con la presente si inviano Osservazioni per l'impianto eolico cod. procedura (id\_vip/id\_mattm):10844 per la produzione di energia elettrica da fonte eolica costituita da n.6 aerogeneratori della potenza complessiva di 37,2 MW, un sistema di accumulo da 25MW e relative opere connesse in loc."Riempillo" nel Comune di Pitigliano (Gr).

# TESTO DELLE OSSERVAZIONI

**ALLEGATO alle OSSERVAZIONI all' IMPIANTO EOLICO denominato REMPILLO nel COMUNE di PITIGLIANO ( GR). Composto da n. 5 immagini e n. 5 pagine**

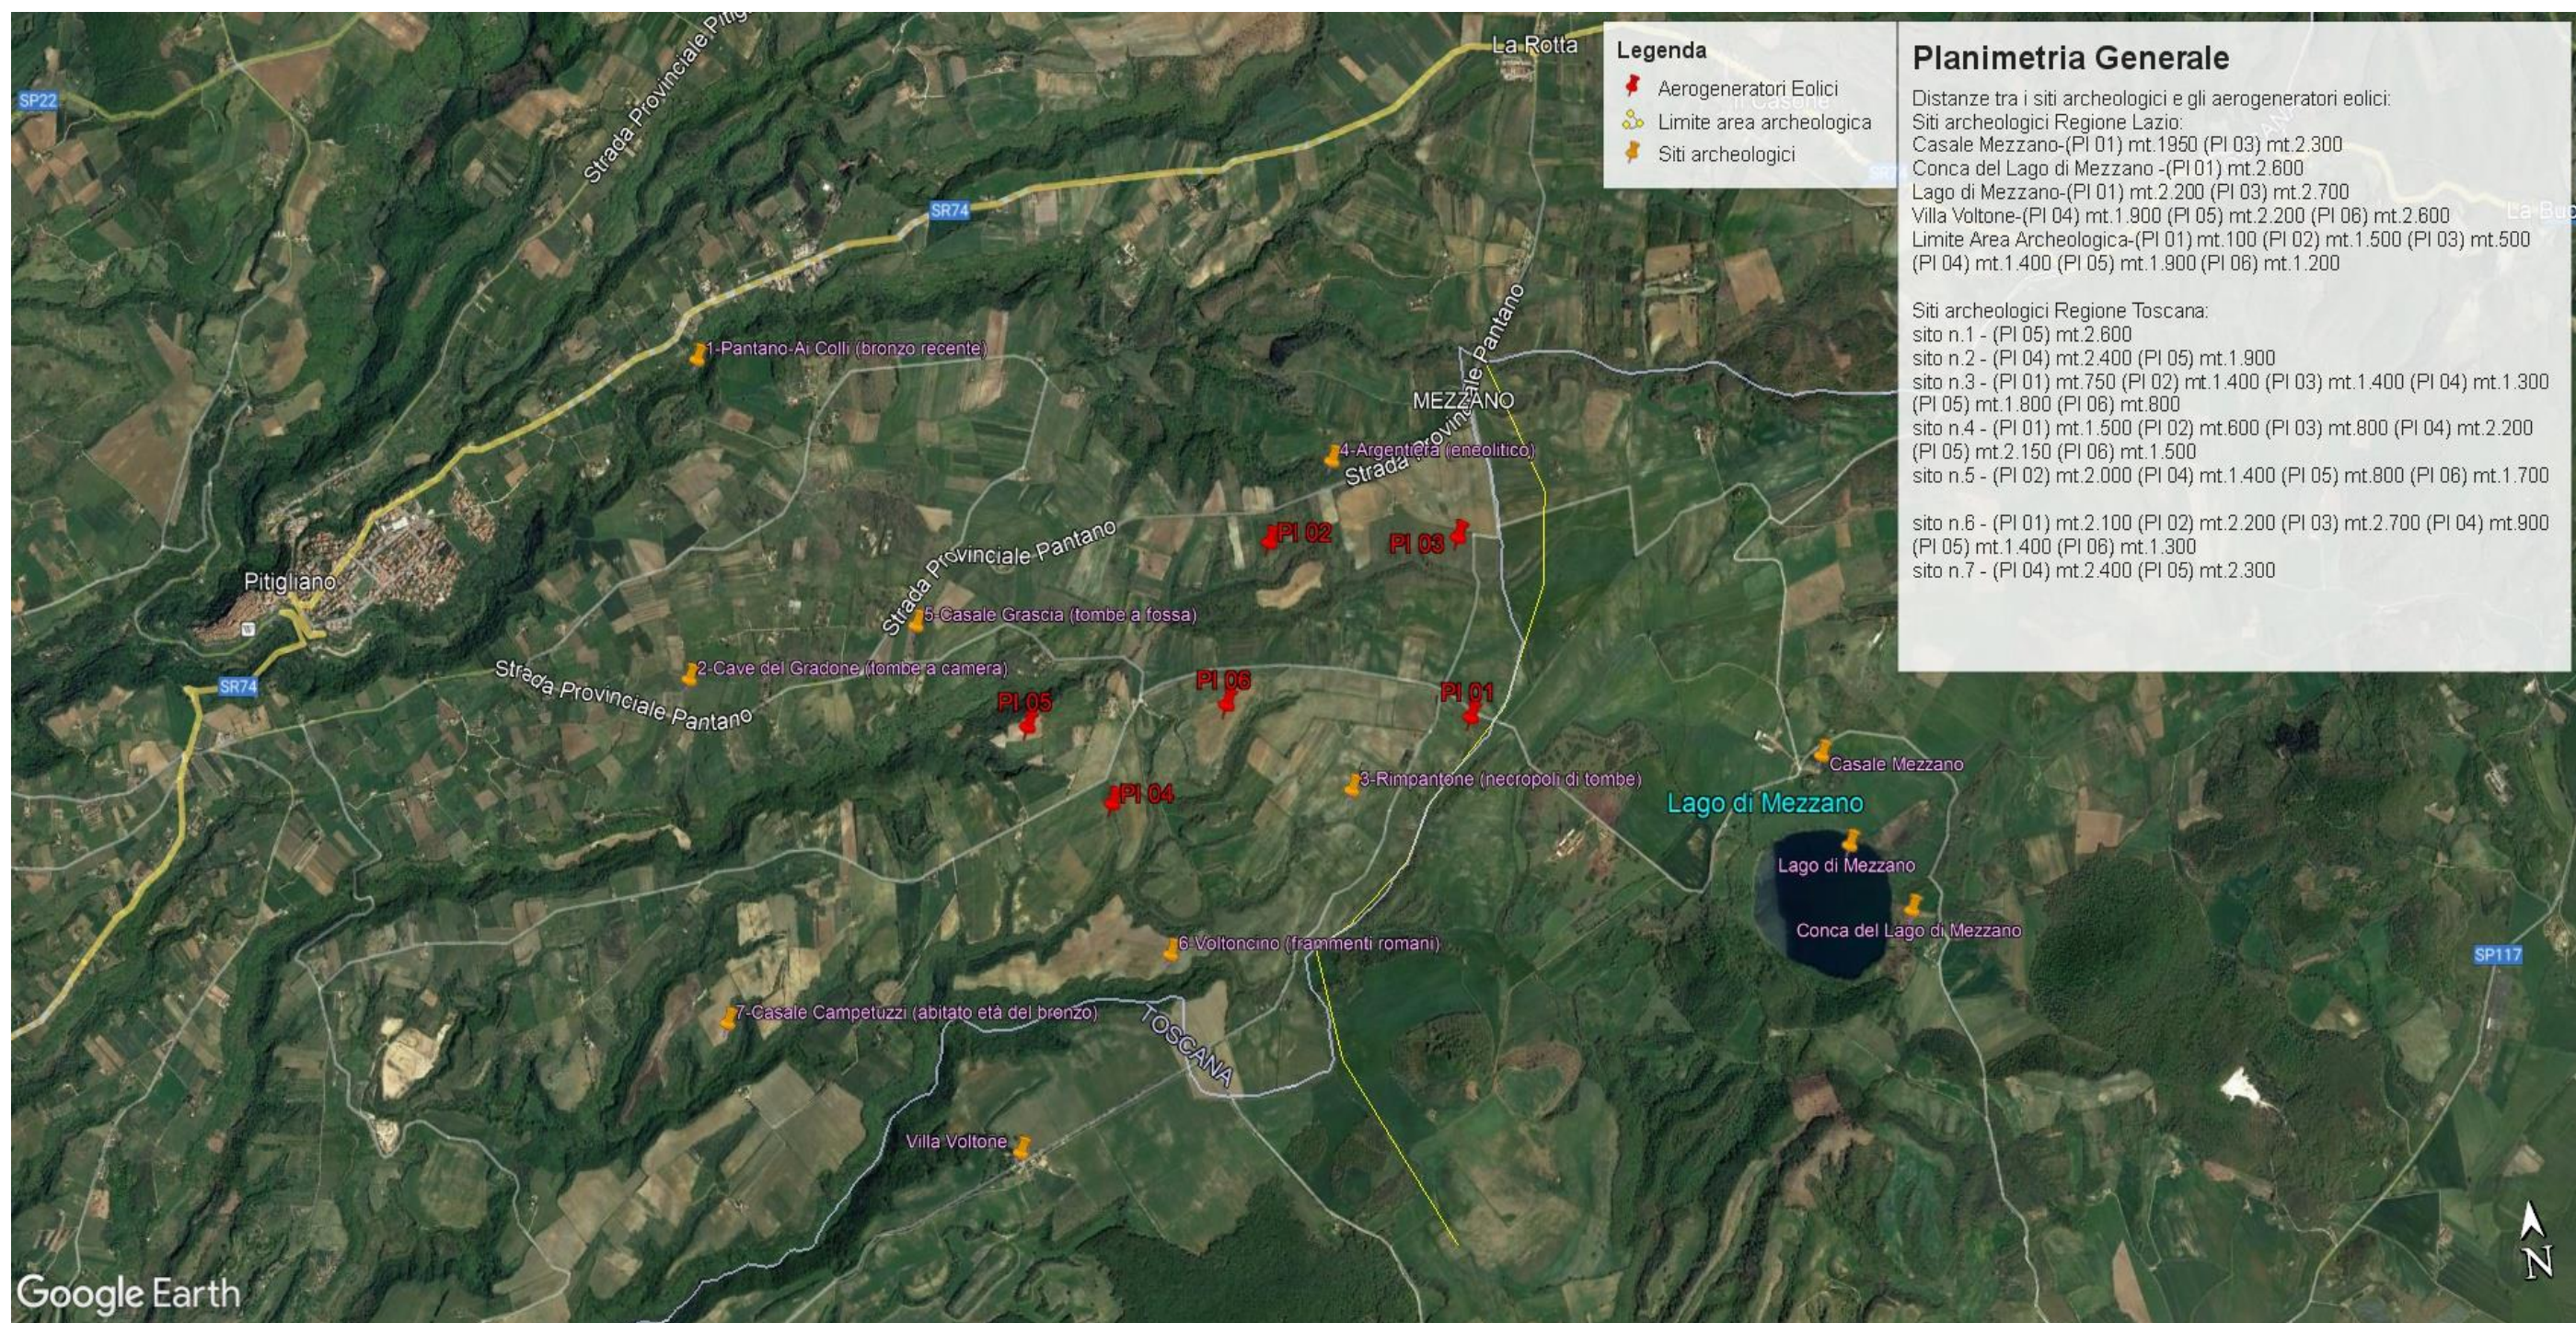
Inoltre, la zona in cui insisterebbe l’impianto eolico industriale Rempillo è compresa nelle fasce di rispetto di 3 km di diversi beni archeologici tutelati dalla parte II del Codice dei Beni Culturali (vedi Allegato, immagine n. 3). Inoltre le pale P04 e P05 ricadono all’interno di un’area archeologica che la Proponente vorrebbe cancellare per il semplice fatto che non è riportata nel documento regionale ma nel documento provinciale come meglio dettagliato nell’Osservazione n. 5. Alla luce di quanto documentato appare chiaro quindi che la collocazione dell’impianto non ha tenuto conto alcuno dei vincoli dell’area nella quale è stato progettato e l’inserimento dell’impianto eolico nel paesaggio e sul territorio non è corretto (Allegato IV delle Linee guida nazionali di cui al D.M dello Sviluppo economico del 10.09.2010).

**Immagine n. 4** Situazione di saturazione da impianti FER nella provincia di Viterbo. Non sono riportati gli impianti fotovoltaici e agrivoltaici che hanno inciso per buona parte nel cumulo di impianti FER per superare già nel 2023 gli obiettivi del PNIEC assegnati alla Regione Lazio per il 20230.

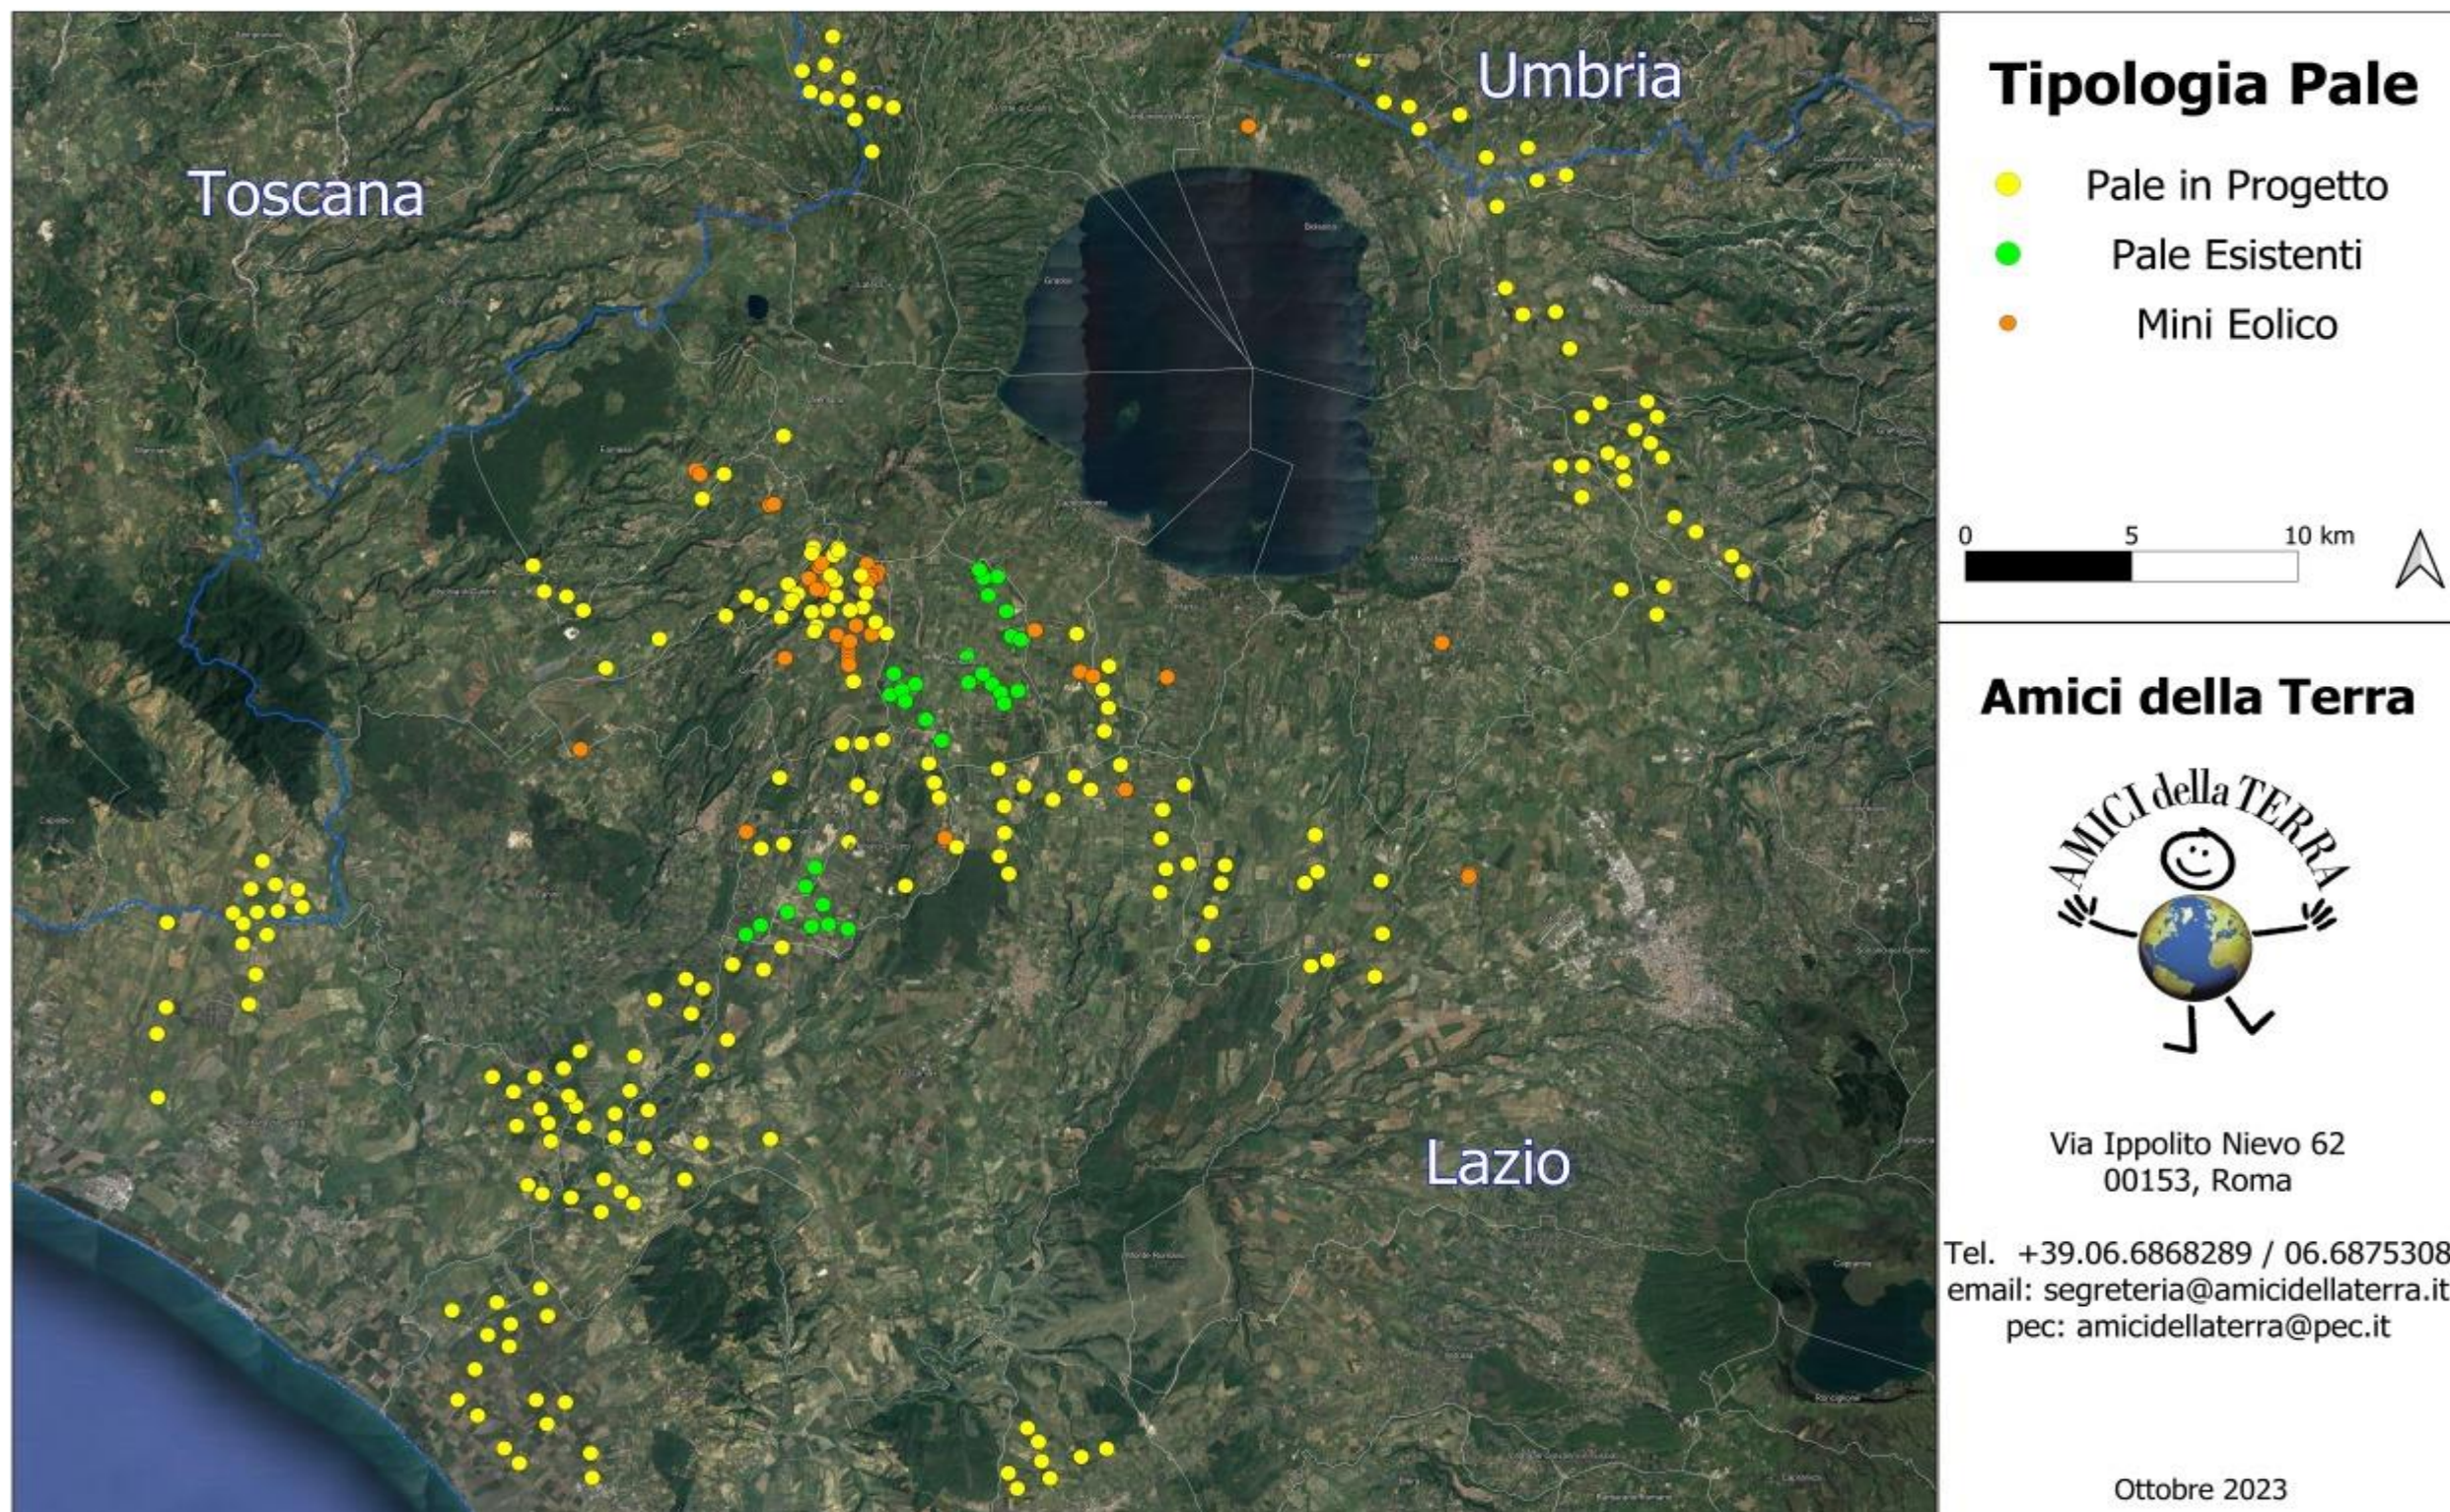
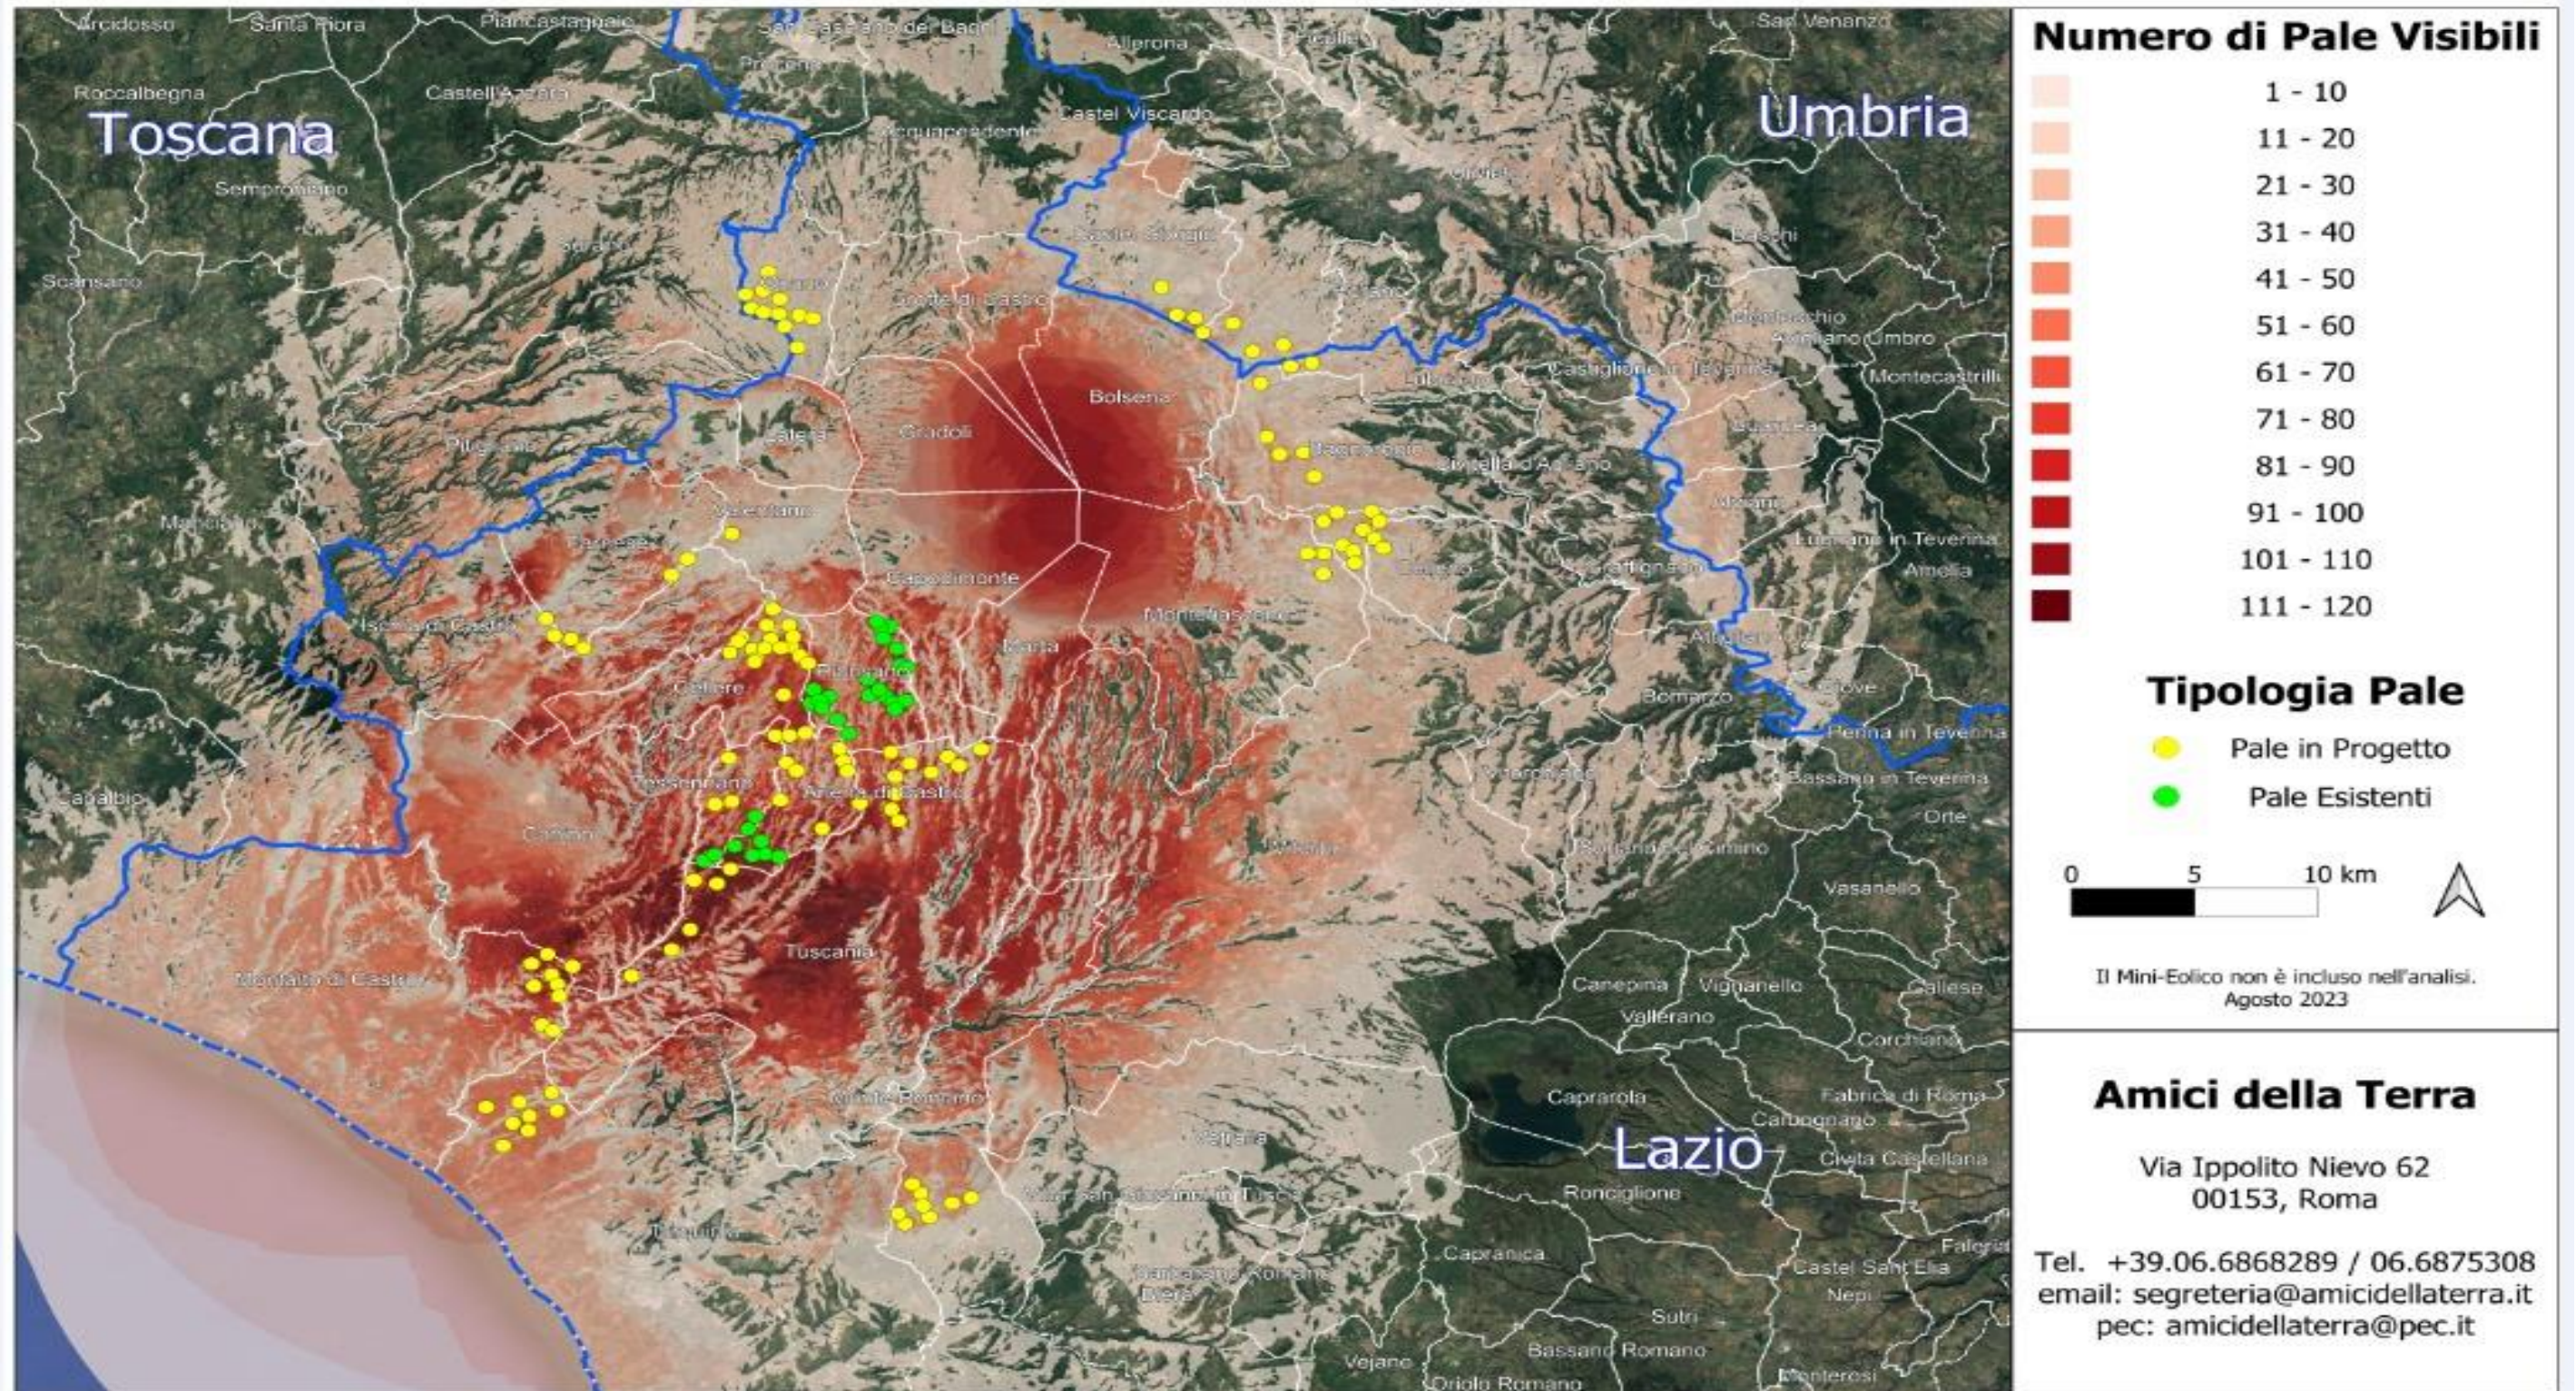
nn. 1 e 2 e crea anche degli impatti negativi anche sui beni naturalistici come verrà dettagliato nell'Osservazione n. 4. Inoltre andrebbe a sommarsi al già enorme cumulo di impianti eolici e fotovoltaici e geotermici che già creano una elevata criticità ambientale nella provincia di Viterbo e interferiscono anche con il territorio toscano come si può vedere dalle immagini nn. 4 e 5 dell'Allegato n. 1.
